工程指示 / 要求簡箋(E.I.)

工程指示編號 : EI / 5820 / 23 修改版次 :  
 工程編號 : J - 858 工程名稱 : 將軍澳 w 日出康城 LP 11  
 工程項目 : Glass Cladding 拆圖修改 大飾線  
 收件人 : 生統 / 水洪 / 王良 / 拆圖 發件人 : Ant Yeung 日期 : 07/03/2023

Glass Cladding 拆圖修改

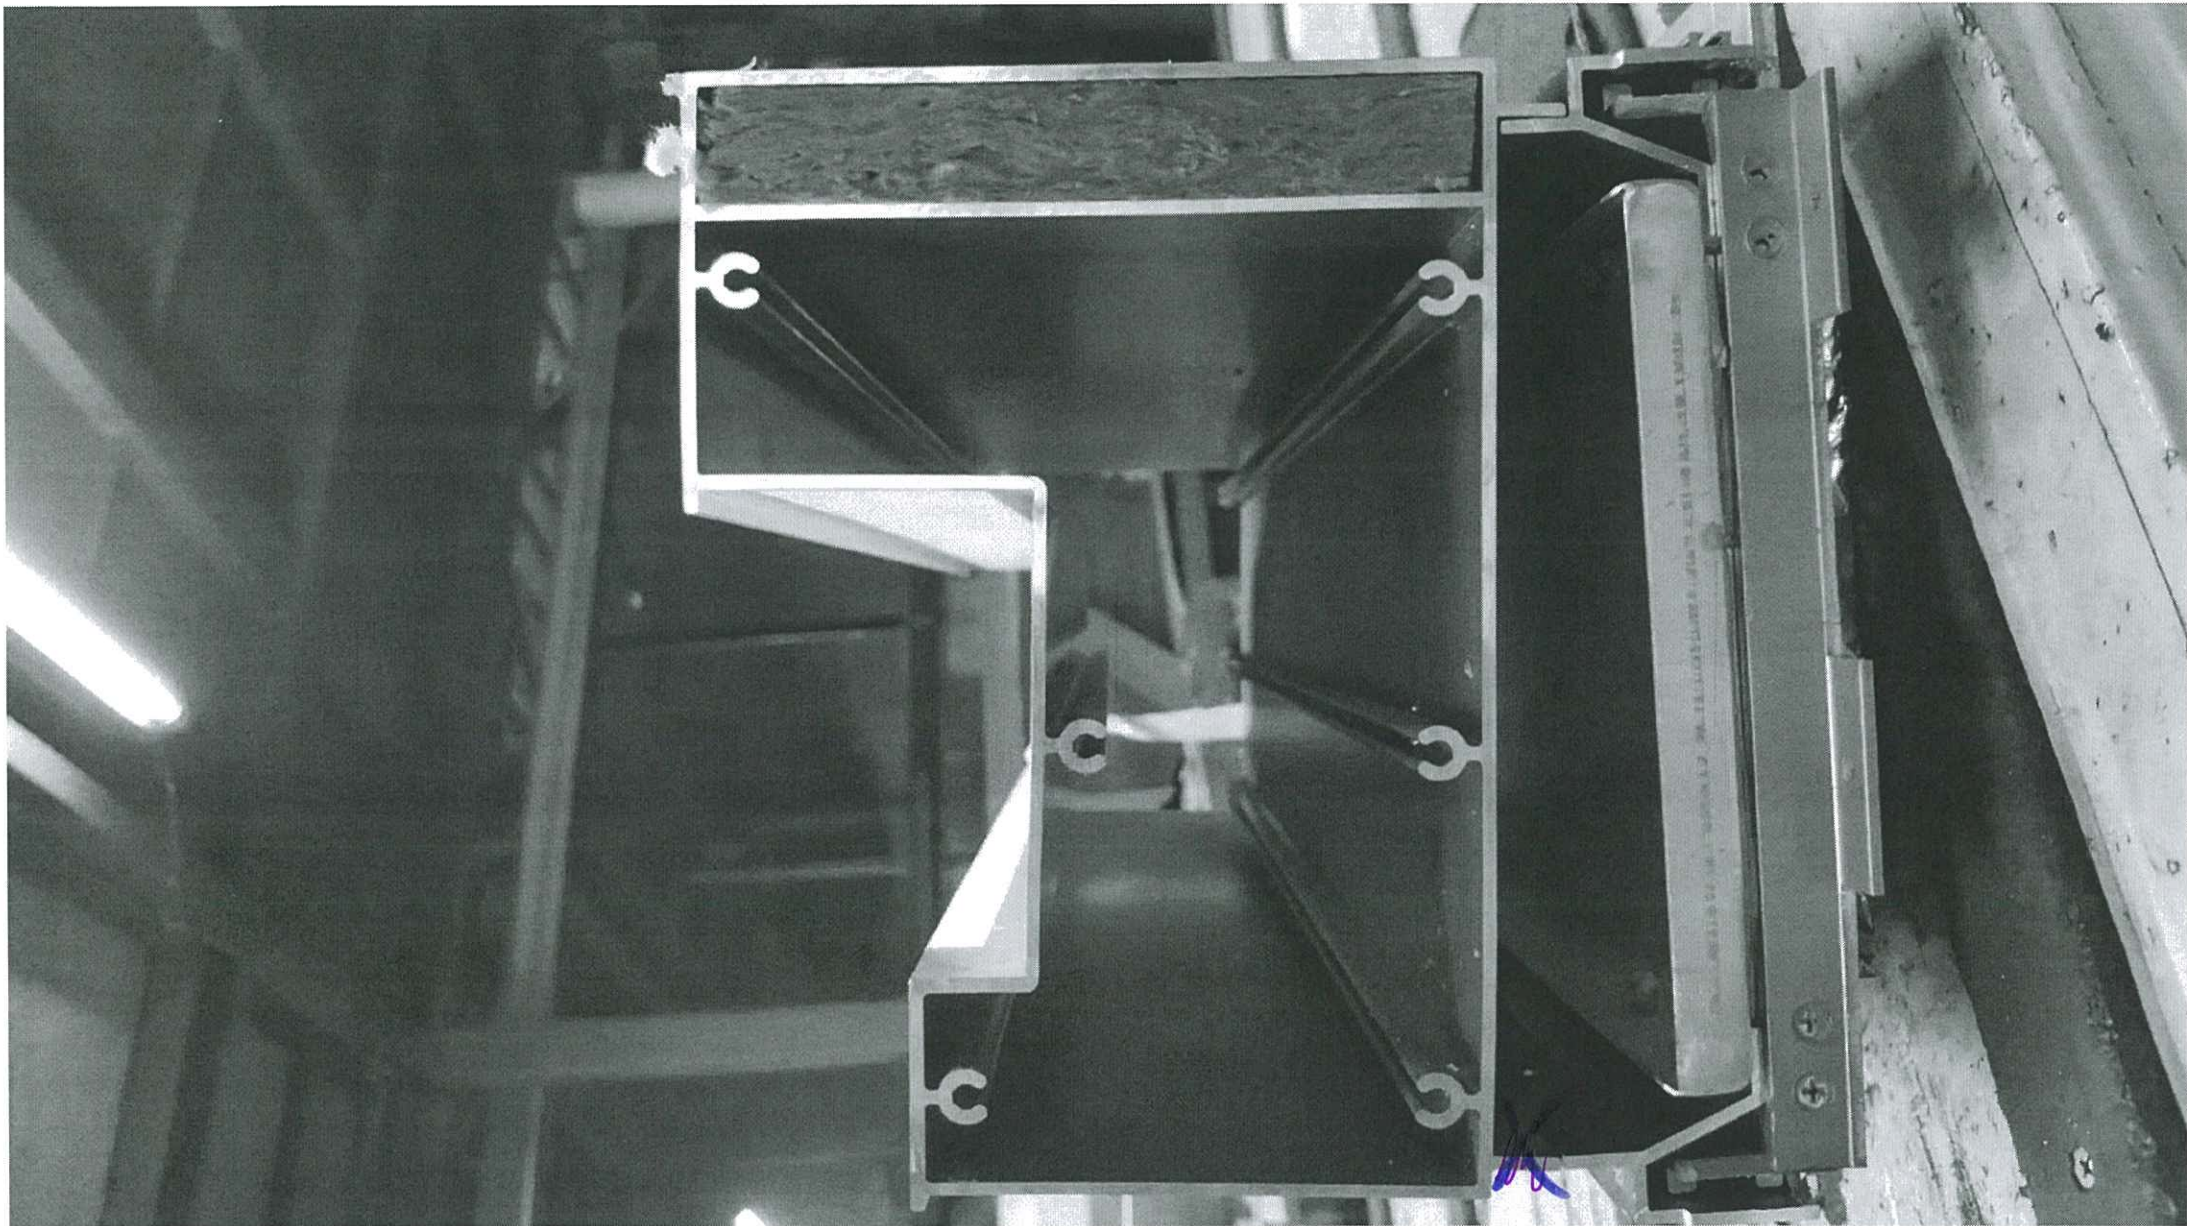
1. 大飾線修改組裝方法, 跟幕牆一樣
2. 大飾線改去水孔位, 鋁角加避位, 跟幕牆一樣
3. 請查 Glass Cladding 封口片是否正確 (螺絲頭孔)
